Deliberazione della Giunta Regionale 13 novembre 2020, n. 41-2293

"Progetto di Variante al Piano stralcio per l'Assetto Idrogeologico del bacino del fiume Po (PAI): Torrente Orco da Cuorgne' a confluenza nel Po", adottato con Decreto del Segretario Generale dell'Autorità Distrettuale del Fiume Po n. 285 del 09/10/2019. Presa d'atto della Conferenza Programmatica (ex art. 68, comma 3 del D.Lgs. 152/2006).

PROGETTO DI VARIANTE AL PAI - FASCE FLUVIALI TORRENTE ORCO

***Sintesi delle osservazioni pervenute e
dell'esito delle analisi regionali***

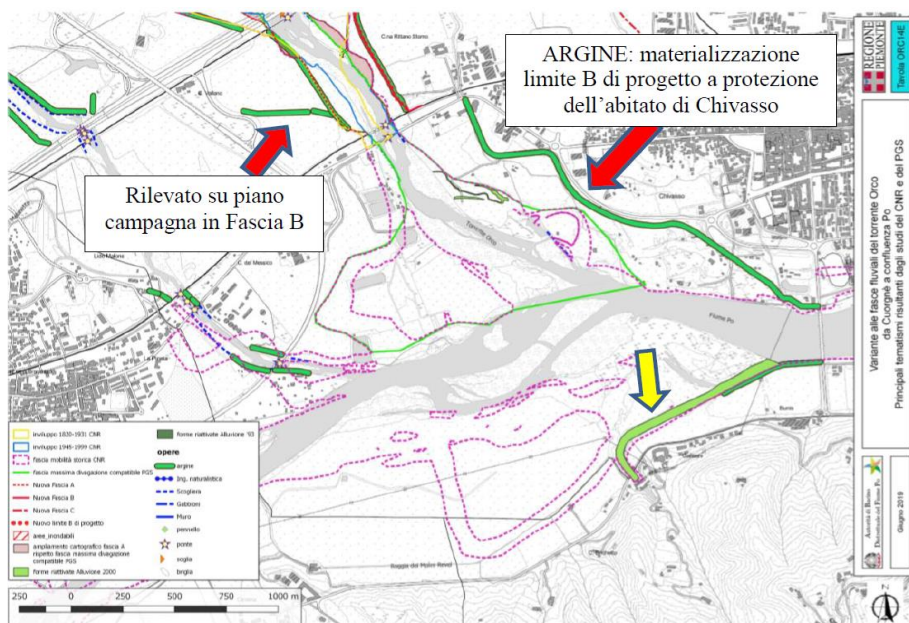
"... per le aree retrostanti il limite B, sia naturale che di progetto, lungo la sponda sinistra del T. Orco a monte del ponte stradale che collega Chivasso a Brandizzo, la classificazione di pericolosità proposta (Em) potrà essere condivisa solo a seguito della realizzazione e del collaudo delle opere previste; fino ad allora essa deve essere considerata una classificazione di pericolosità molto elevata." (DGR di approvazione dello Strumento Urbanistico n. 19-12326 del 19.04.2004 pubblicata sul supplemento n. 2 al BUR n. 16 del 23.04.2004).

Pertanto, nonostante gli studi sopra citati dimostrino che i livelli relativi alla portata di piena con tempo di ritorno 200 anni siano contenuti dal tratto di strada suddetta lungo il quale corre il limite B di progetto, l'aggiornamento del PAI mediante l'approvazione del Piano regolatore sopra citato di Chivasso, secondo i disposti della DGR n. 45-6656 del 15.07.2002, ha portato a classificare tale area come area a pericolosità molto elevata (Ee) legata ai dissesti fluviali e torrentizi del PAI. Da tale classificazione, successivamente, è derivata automaticamente la classificazione dello stesso areale, come area H a pericolosità elevata del PGRA.

Pertanto in considerazione di tutto quanto sopra esposto si evince che tale area H del PGRA è legata alla materializzazione del franco idraulico di cui alla stessa osservazione dell'AIPO.

Dunque fino a realizzazione e collaudo delle opere previste tale area H del PGRA è classificata a pericolosità elevata proprio in ragione del fatto che dette opere non sono ancora state realizzate.

TAVOLA ORCO14E CORRETTA – RIMOSSA LA PERIMETRAZIONE RELATIVA ALLE "FORME RIATTIVATE ALLUVIONE 2000" IN CORRISPONDENZA DEL CANALE DI SCARICO DELLA CENTRALE IDROELETTRICA DI CIMENA

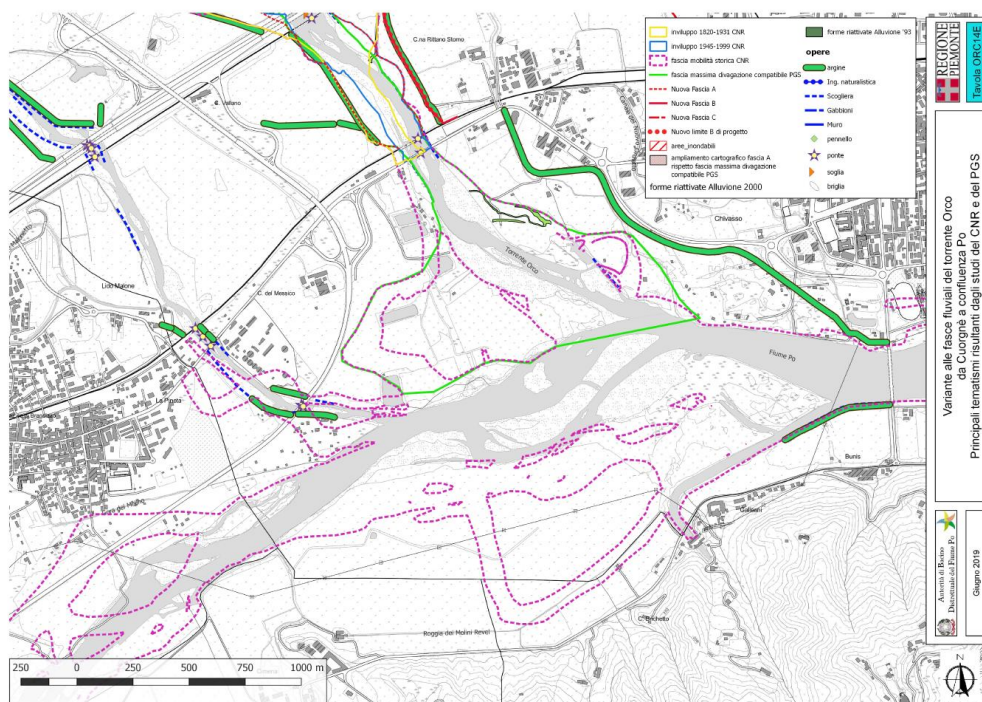
AIPO osserva inoltre che nella tavola "ORCO14E" viene indicato con la dicitura "Forme riattivate Alluvione 2000" il sedime del canale di scarico della centrale idroelettrica Cimena (freccia gialla).

Tale indicazione deriva dai tematismi relativi all'evento alluvionale 2000 e rappresenta senz'altro un errore.

Pertanto l'osservazione risulta accolta e si è provveduto a rimuovere tale indicazione dalle cartografie definitive.

Figura 1: elaborazione in ombreggiatura del DTM della Regione Piemonte a maglia 5 m

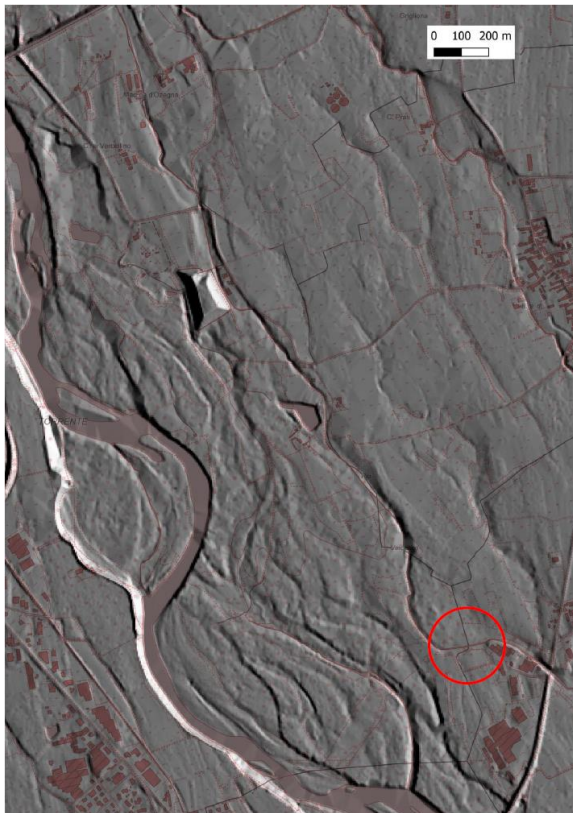
Nella stessa analisi geomorfologica svolta dal dott. Geol. Canepa, viene sostanzialmente sostenuta la tesi della non riattivazione del rio Vercellino, sia a causa dei naturali processi geomorfologici del T. Orco (che presenterebbe, secondo la ricostruzione storica effettuata, una tendenza alla divagazione planimetrica verso la sponda destra e un'incisione dell'alveo attivo con dismissione e "disseccamento" degli alvei dei canali golenali in sinistra) sia a causa del ripristino dell'opera di presa del Rio Vercellino a valle del ponte di Salassa.

A tale proposito si fa presente che il tratto di alveo a bassa profondità segnalato in fig. 1 della "Relazione Geologica" (e indicato con un cerchio rosso) è situato, contrariamente a quanto affermato in relazione, a valle del punto in cui le simulazioni indicano la riconnessione delle portate del rio Vercellino con il T. Orco (fig. 2 e 3); una eventuale riconnessione tra Vercellino e Orco in corrispondenza del punto segnalato nella Relazione (cerchio rosso fig. 1) comporterebbe criticità ben superiori a quanto già evidenziato dalla relazione di accompagnamento alla Variante alle Fasce. L'asserita tendenza all'approfondimento del T. Orco, con il conseguente "disseccamento" dei canali laterali, e l'assenza di una connessione diretta tra T. Orco e rio Vercellino, non permette di discriminare in modo univoco

l'impossibilità di una divagazione in sinistra, *specie in considerazione delle dinamiche sopra evidenziate e in corrispondenza di eventi alluvionali a TR elevato*; si evidenzia che tutte le simulazioni idrauliche effettuate dalla Società SRIA, a cui la relazione fa riferimento, sono svolte in condizioni di fondo fisso (alveo non erodibile) e pertanto non tengono in debito conto l'anzidetta mobilità planimetrica.
